Auslauf Sanuno vital incl.
Dichtung ;8"; VA matt
Produktzchn Internet 1)

579058
IPZ1

Ausführung ab 6/2016 :

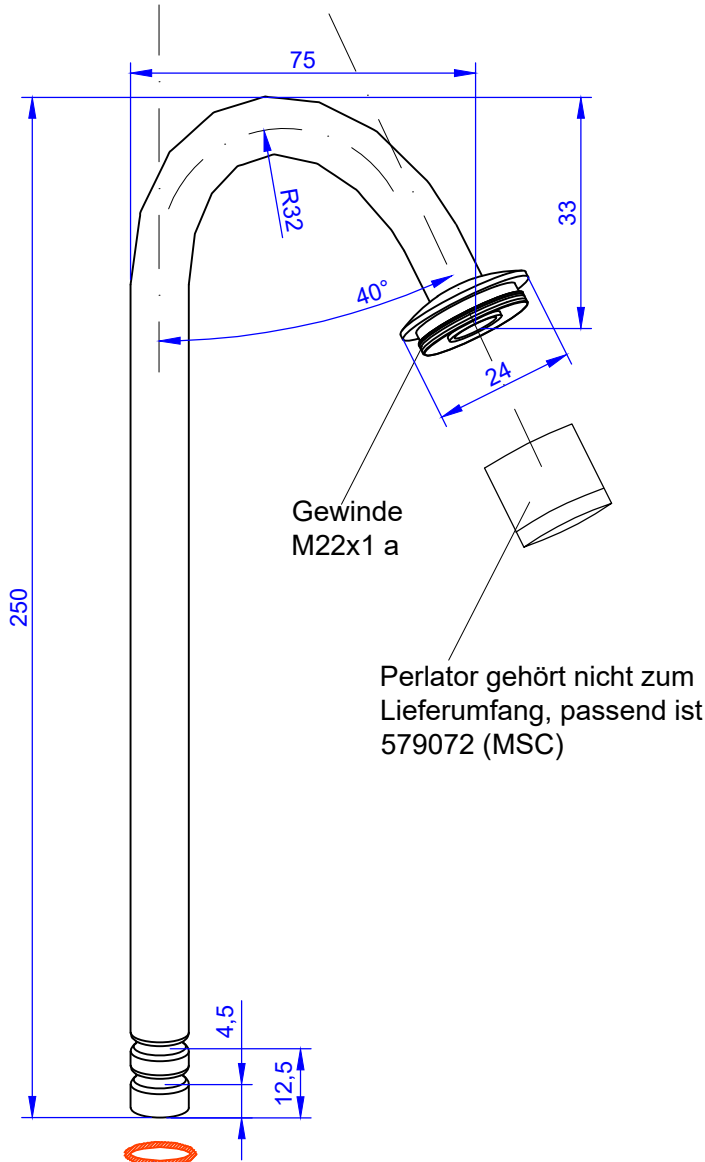
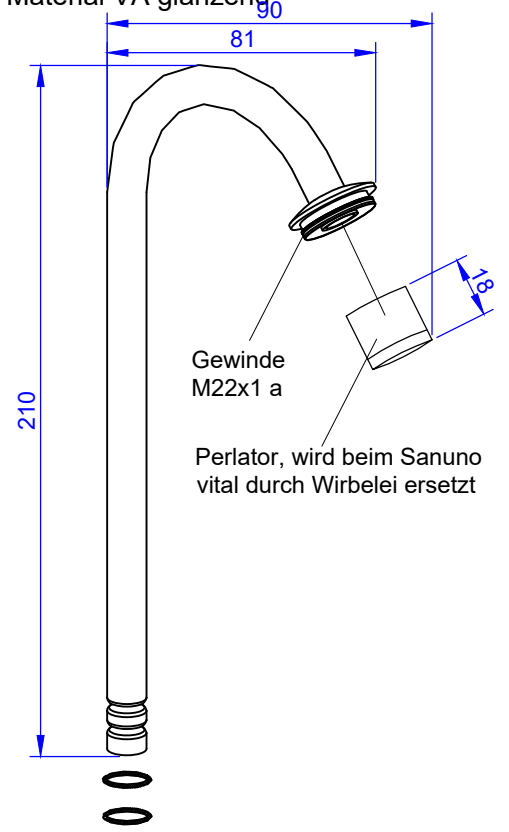
Achtung: O-Ringe passen evtl. nicht in
579007/065/076 , dann Wechsel auf
502048 ; **Aufziehvorrchtung** benutzen

1	erst.	18.5.10	Hanf
2	Gewinde M22x1 eingez.	20.9.10	Hanf
3	Lieferform ab 5/10	1.3.11	Hanf
4	Lieferform ab 4/13	17.5.13	Hanf
5	Maße	29.8.13	Hanf
6	Anfrage Easywell	21.4.16	Hanf
7	Bestellzchn.	4.5.16	Hanf
8	h250 statt 210	11.5.16	Hanf
9	Anschl.st. 579078 neu	28.7.21	Bubke

Ausführung bis 4/2010 und ab 4/2013 bis 5/2016 : Material VA glänzend
